Nábřeží řeky Svatky - Realizace protipovodňových opatření
města Brna – etapy VII a VIII (ORG 5344)

ZL 64

D_06 Vstupní objekt a kolonáda

- Revize elektročásti u objektu Kolonády

SCHEMA ZAPOJENÍ ACU BT (DALI PCU)

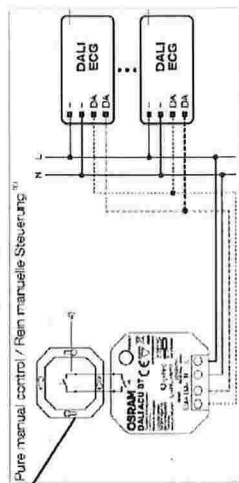
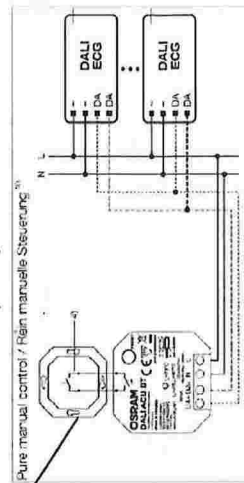
jedná se o DALI ACU BT od Osramu, v původní PD 8ks, v nové 10ks, rozdíl jsou 2ks

PŘEDMĚT SPRAVY 1/0 PŘÍPOJIT PARALELNĚ
KABEL ČTYŘ-0 2x1,5

Technický výkres IP20 230V/16A s výřezovou částí od země

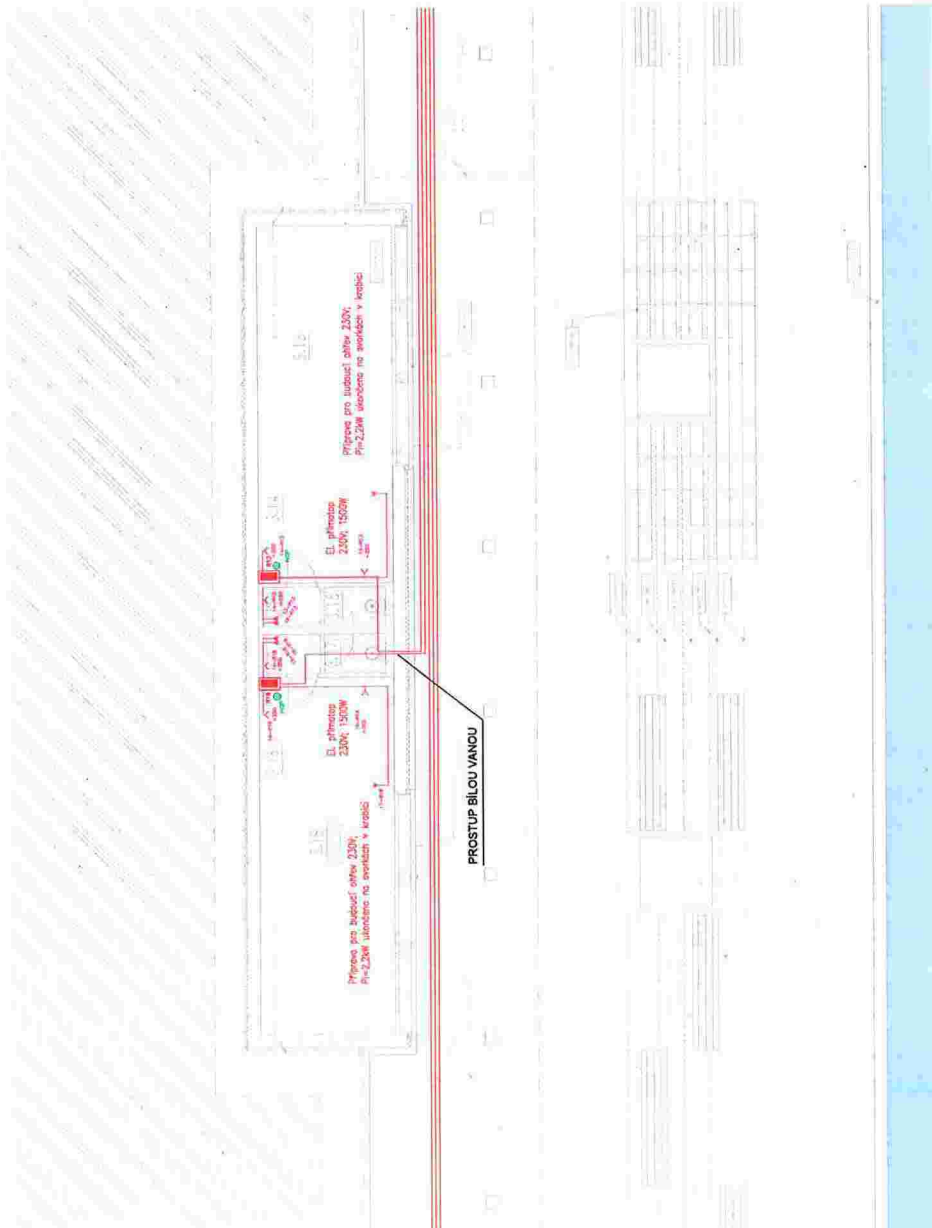
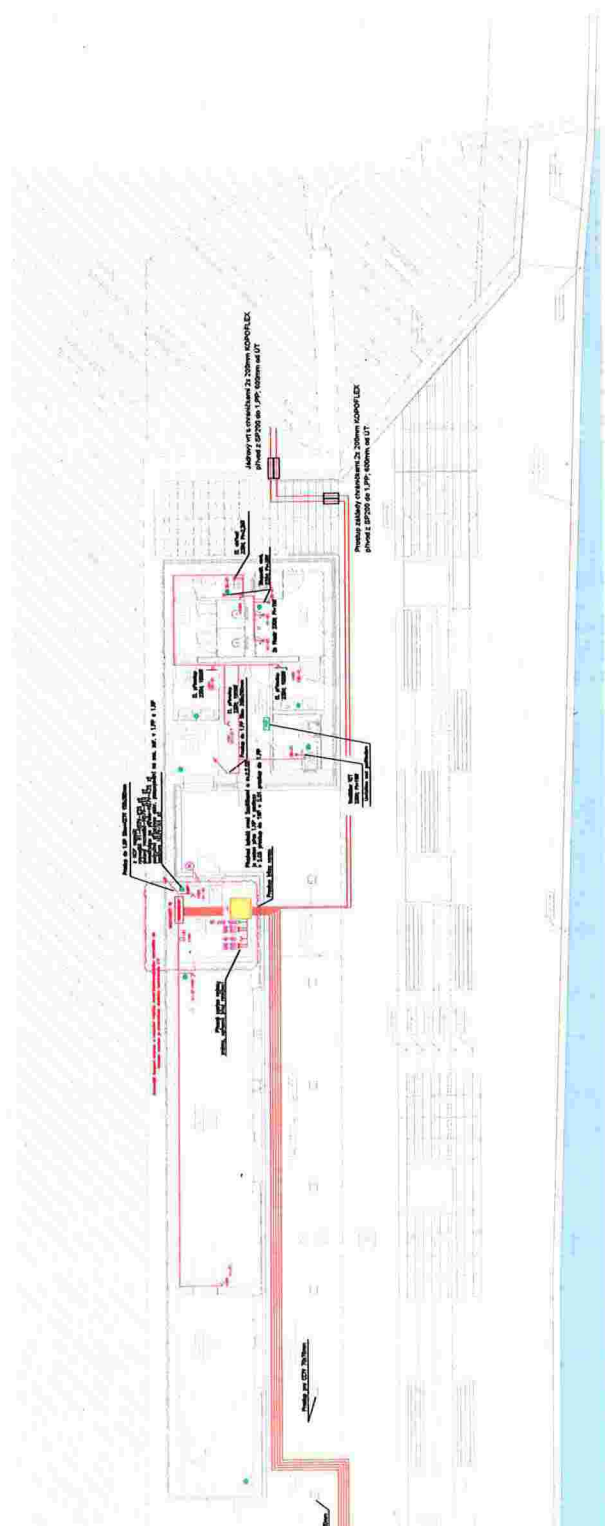
Místo připojení pohonu žaluzií

Pro napájení pohonu žaluzií nechtějí dle výřezu min. 2m

Na požadavek byla posouzena i případná revize napojení žaluzií. Napojení bude nutné provést dle konkrétně vybraného technického řešení na dodávku venkovních žaluzií. Tato úprava je možná a daný rozvaděč to umožňuje. Uvažovaná trojice nápojích míst bude využita pro 6 řídících jednotek a rezerva v rozvaděči bude využita pro centrální řídící jednotku, která bude napojena i na povětrnostní čidlo umístěné na střeše objektu kolonády. Ovládání lamel je uvažované po fasádách s ovládáním pomocí tlačítek. Možnost je využít i bezdrátového ovládání. Dimenze kabeláží bude upravena dle dodavatelské dokumentace daného systému dle výše uvedeného s tím, že v projektu se uvažovalo pro trojici napojení s délkou 50m pro každý rozvod. Pro napojení dvojice řídících jednotek bude nutné provést výměna jističe typu B za typ C.
